## SE-SB-0104 (vgl. Ref. 1K0 407 183 E)

# Neue Ausführung des Querlenkerlagers Einbauhinweise

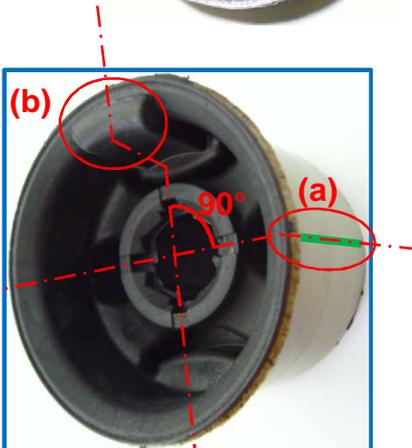
Zur Verbesserung der Haltbarkeit und Zuverlässigkeit wurde das Querlenkerlager SE-SB-0104 konstruktiv geändert.

Bei der neuen Version entfällt die Gummimarkierung, die bisher bei der Montage die Einbaulage vorgab. Zur korrekten Montage des Querlenkerlagers beachten Sie bitte diese Hinweise.

Alte Version:  
- Gummimarkierung  
- Zwei Gummiverbindungen im Lageraufbau

Neue Version:  
- Keine Gummimarkierung  
- Vier Gummiverbindungen im Lageraufbau

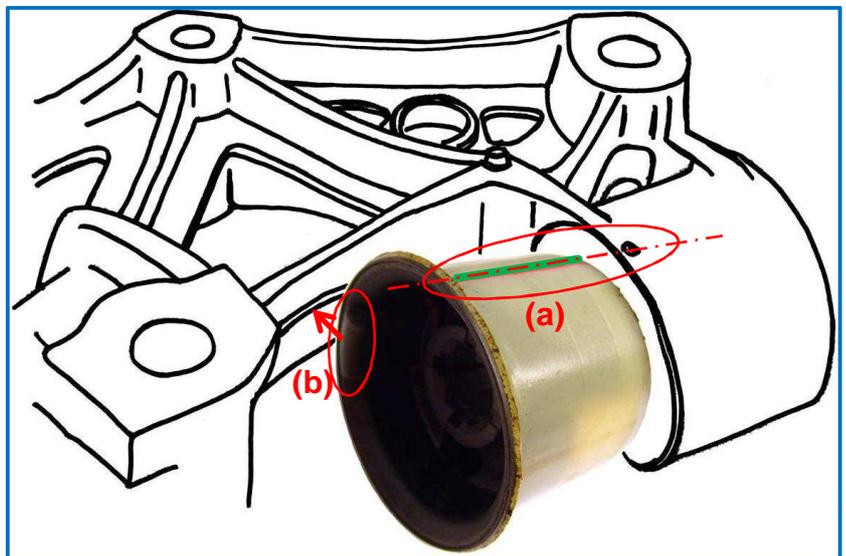
- Zur einfachen und sicheren Montage empfiehlt es sich, eine Hilfsmarkierung (a - hier grün dargestellt) anzubringen. Diese muss sich 90° versetzt zur Gummiverstärkung befinden.
- Die Gummiverstärkung (b) zeigt nach Montage immer in Richtung des Trägers (zur Fahrzeugmitte).

- Beim Einsetzen des Querlenkerlagers in den Träger muss die Hilfsmarkierung (a) mit der Markierung auf dem Trägergehäuse fluchten, die Gummiverstärkung (b) wird in Richtung des Trägers ausgerichtet.
- Nach Montage des Querlenkerlagers sämtliche Teile mit den vom Fahrzeughersteller vorgeschriebenen Drehmomenten montieren!
